Dotyczy: przetargu nieograniczonego „**Rozbiórka, rozbudowa i przebudowa bylego budynku Szkoły Podstawowej w Klikuszowej wraz ze zmianą sposobu użytkowania na przedszkole, bibliotekę i świetlicę wraz z realizacją infrastruktury towarzyszącej**” opublikowanego w Biuletynie Zamówień Publicznych 298692-2014 z dn. 09.09.2014r.

Zgodnie z art. 38 ust. 1, 2, 4a i 6 ustawy Prawo Zamówień Publicznych (Dz.U. z 2013r. poz. 907 z późn. zm.) Zamawiający udziela wyjaśnień do specyfikacji istotnych warunków zamówienia:

BRAMA PRZESUWNA BP-4

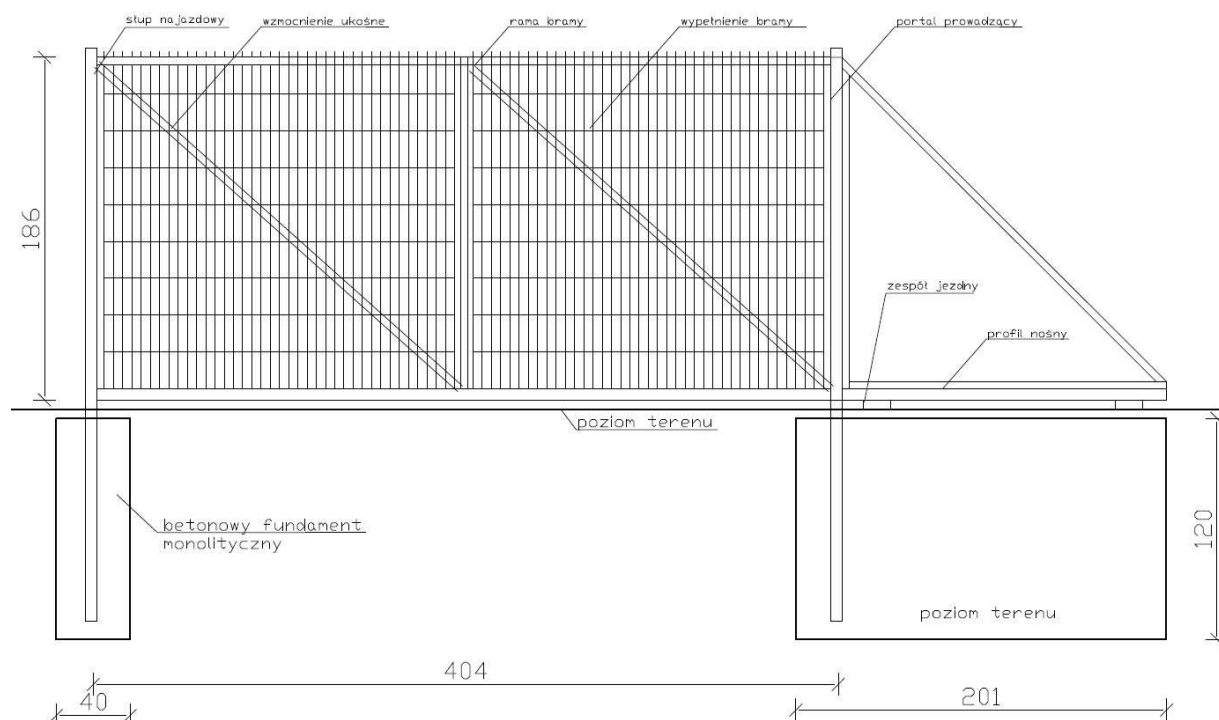
PYTANIE 9 Proszę o podanie parametrów bram: kolorystyka, cynkowanie, wypełnienie, czy wyposażone w automatykę – brak informacji w projekcie.

Ad. 9. Przyjąć bramę jak o poniższym schemacie. Kolorystyka, cynkowanie i wypełnienie jak ogrodzenie.

DASZEK PRZEKRÓJ

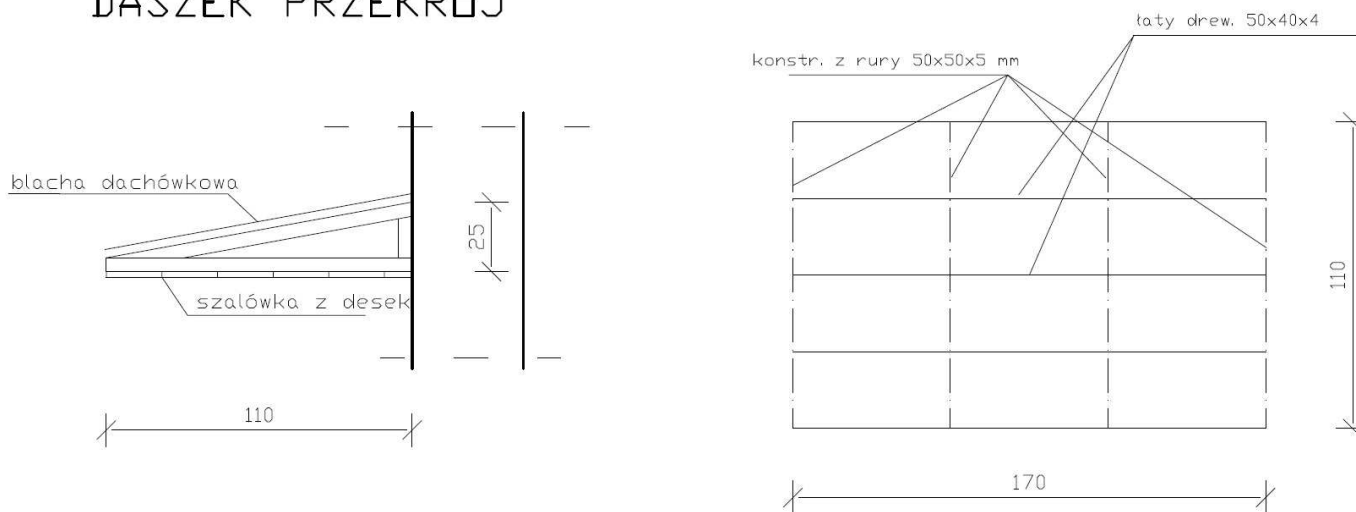
15. W przedmiarze podano zadaszenie nad wejściem głównym. Jednakże brak w projekcie rysunki podanego zadaszenia. Proszę o zamieszczenie na stronie internetowej brakującego rysunku.

Ad. 15: Przy wycenie zadania Wykonawca uwzględni wykonanie daszku o schemacie:
